平瀬川河川整備計画（素案）

合流部対策

<ご意見に対する考え方>

平瀬川合流部 平面図（対策範囲）

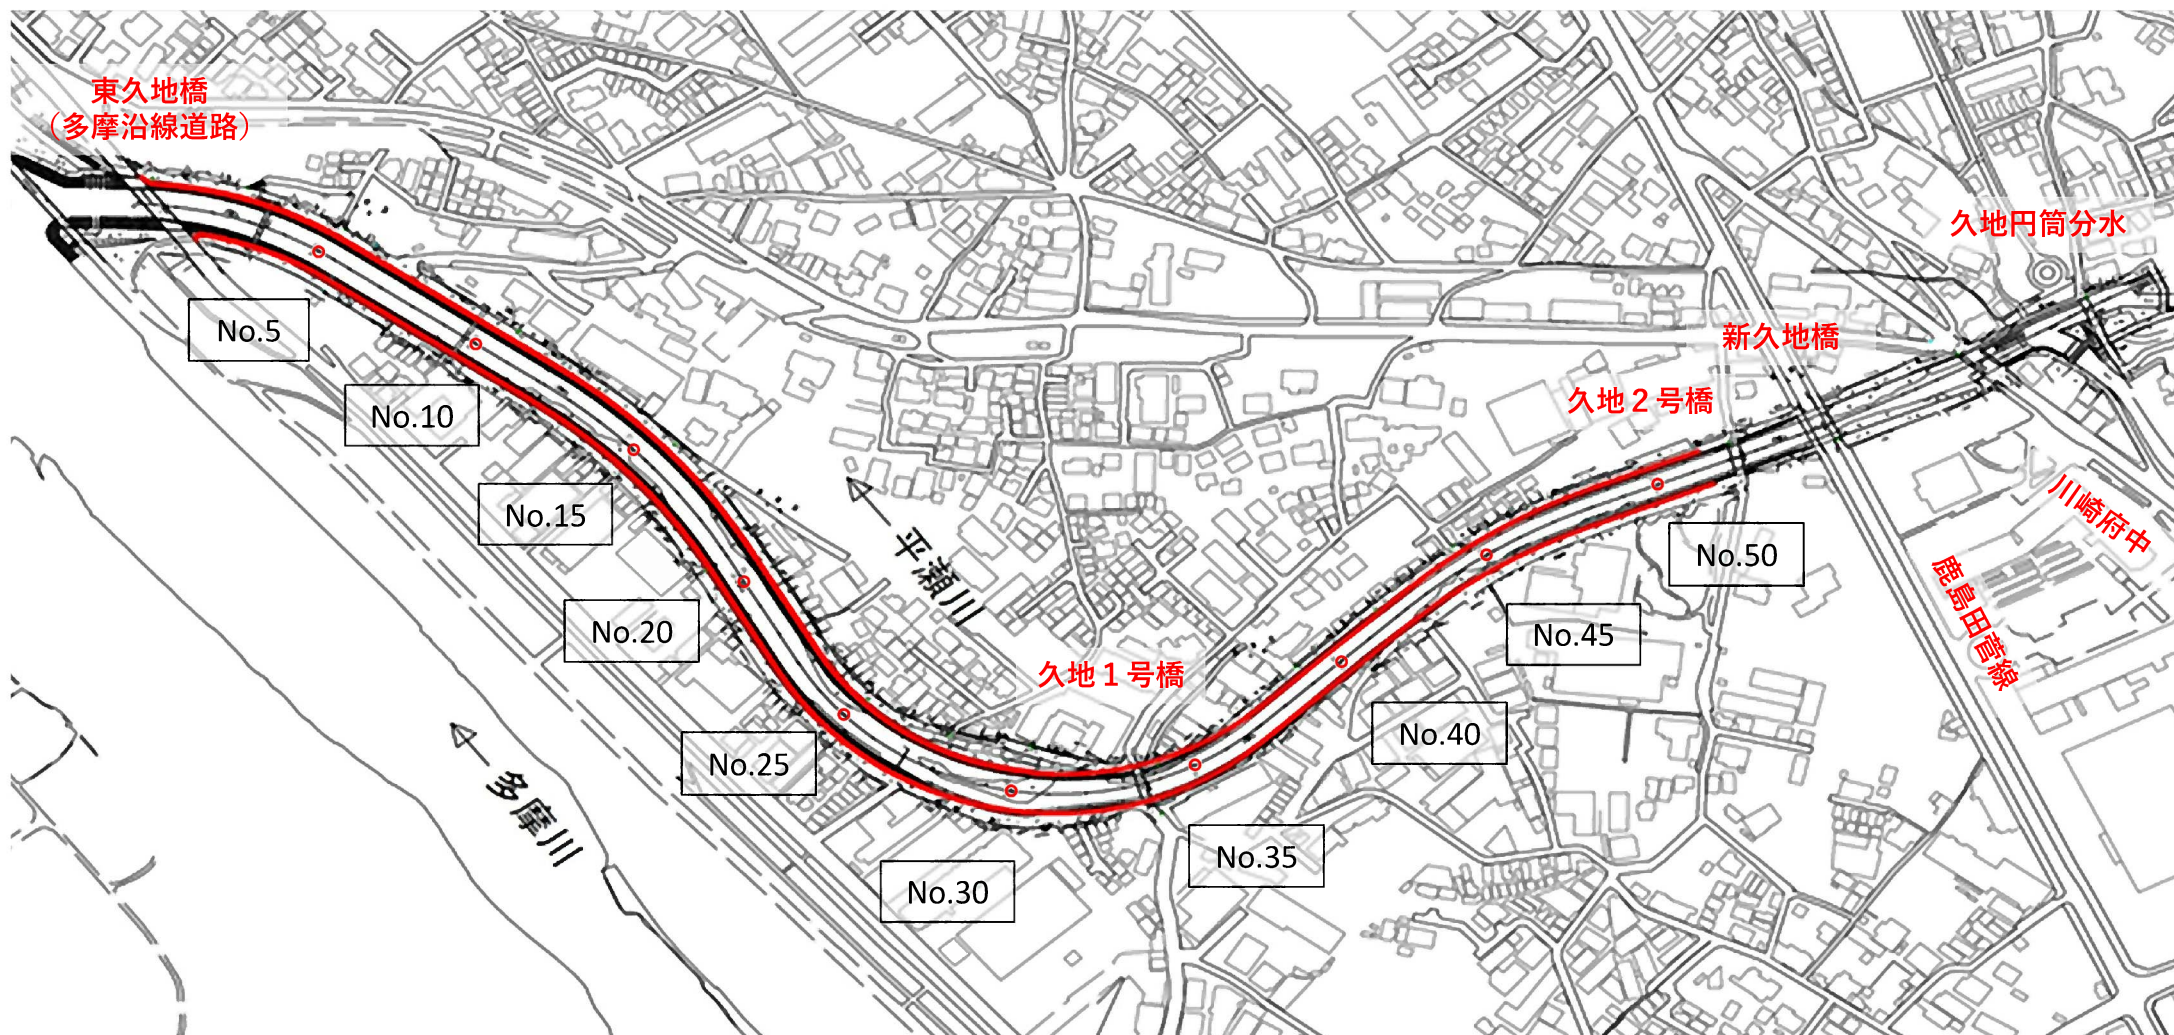
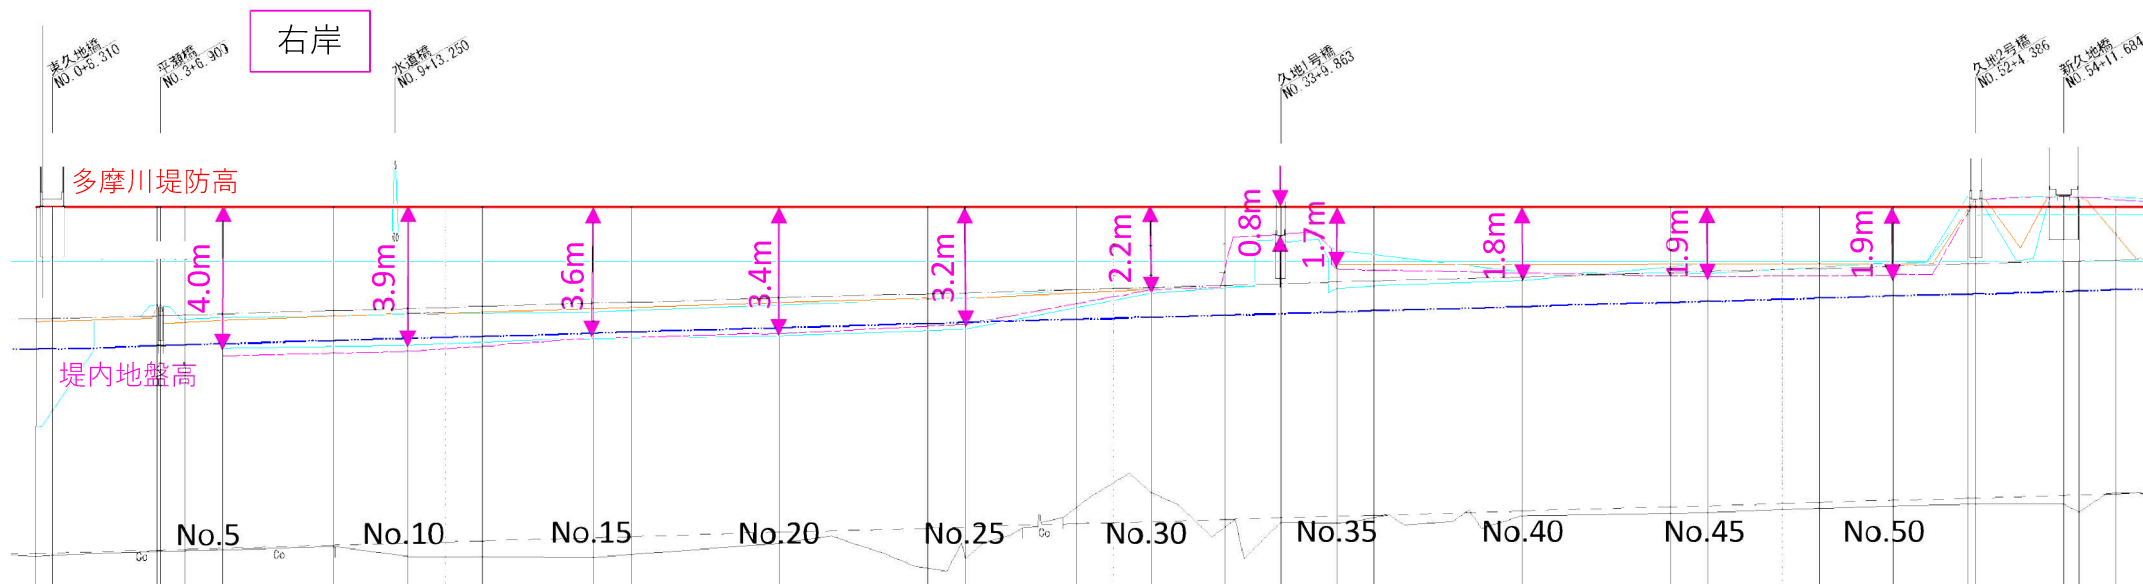
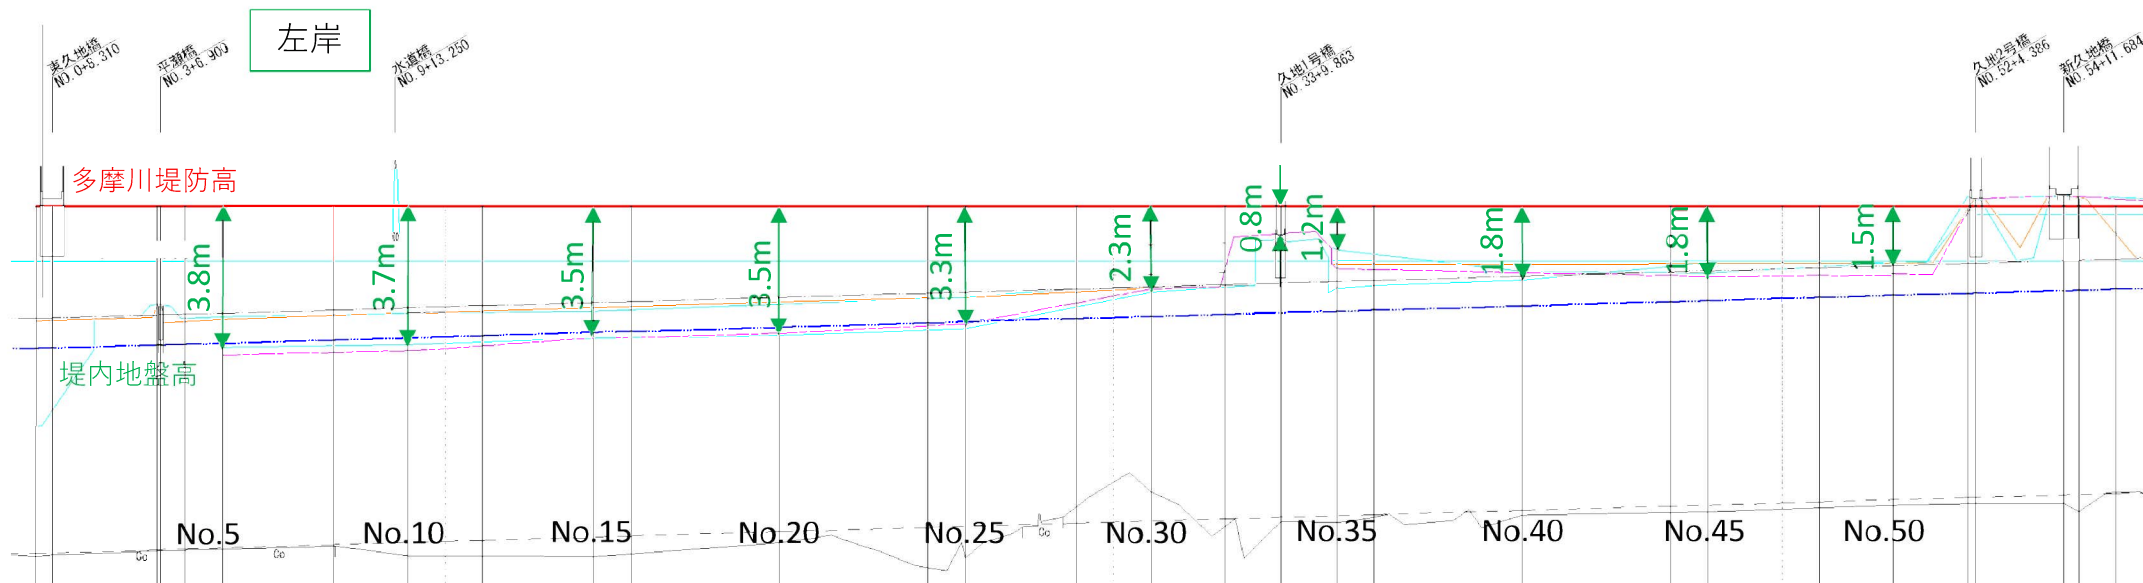
平瀬川の合流部対策を堤防嵩上げにした理由は？

平瀬川と多摩川の合流部は、令和元年東日本台風により多摩川が計画高水位（河川整備の目標とする水位でこの水位以下の水を安全に流すよう堤防は設計される。）を超える状況の中、平瀬川においても水位が上昇し、平瀬川の堤防から越水したこと等により浸水被害が発生したことから、本河川整備計画（素案）では、地域にお住いの皆様の**安全を第一**に確保することが重要であると考え、多摩川**本川と同程度の堤防高を確保**する「堤防整備（堤防嵩上げ）」を計画しました。

今後は、国、県、川崎市で連携しながら、河川整備を進めていくとともに、整備の具体的な内容については、河川の工事を行う川崎市と共に、詳細な検討をしていきます。

アクリル板設置（短期対策） 堤防整備のイメージ

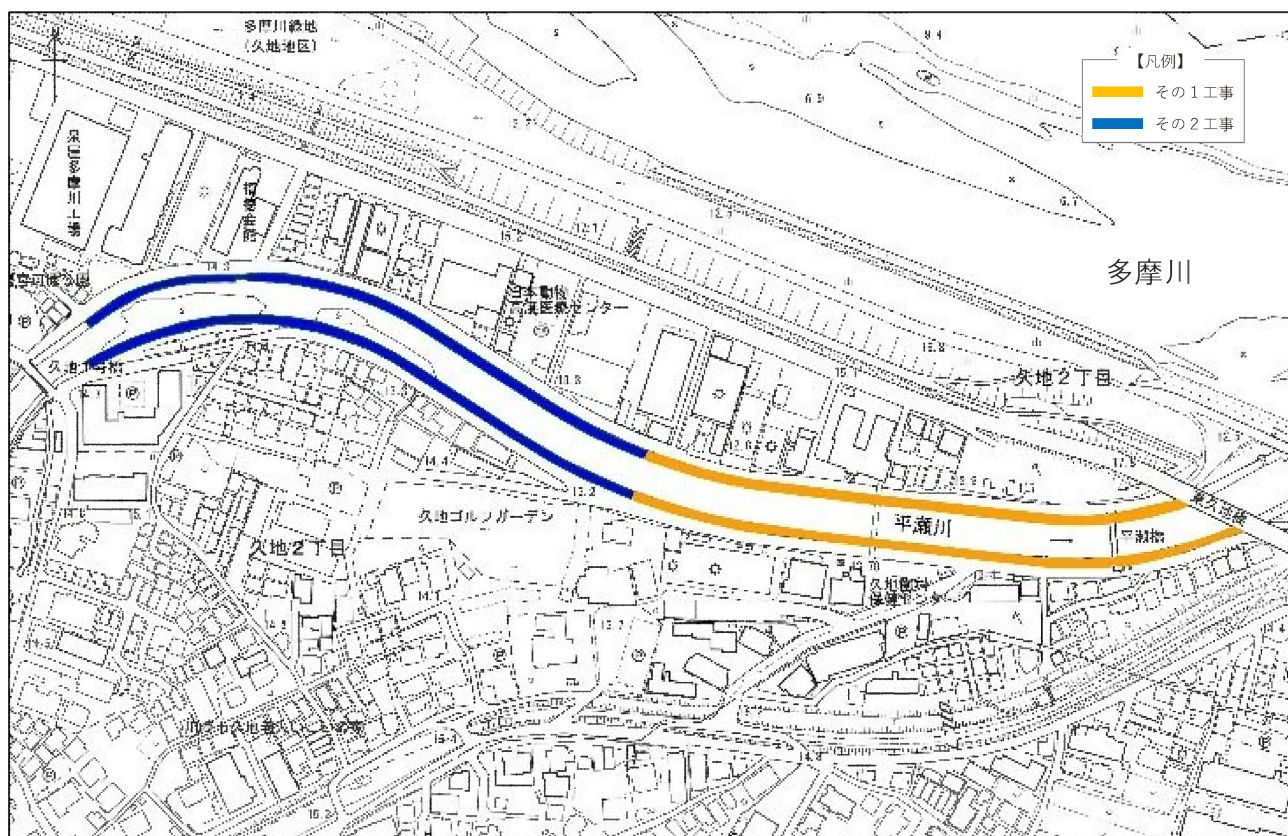
合流部に水門があれば、多摩川からの背水（影響）は生じないのではないですか？

水門は、多摩川本川からの逆流を防ぐことはできませんが、平瀬川の水の流れを遮断してしまうことから、あわせて排水機場を整備することが考えられます。

水門を閉じた時に、平瀬川からの越水を防ぐためには、大規模な排水機場を整備する必要があり、そのための用地取得にかかる期間を考慮すると、施設が完成し治水効果が発揮されるまでには、多大な時間を要します。

また、令和元年東日本台風時の様に、多摩川本川の水位が計画高水位以上に上昇した場合は、排水機場を停止しなければならず、平瀬川の洪水が処理できずに浸水被害が発生する可能性があります。

そのため、本河川整備計画（素案）では、早期の治水安全度の向上が図られる「堤防整備（堤防嵩上げ）」を計画しました。
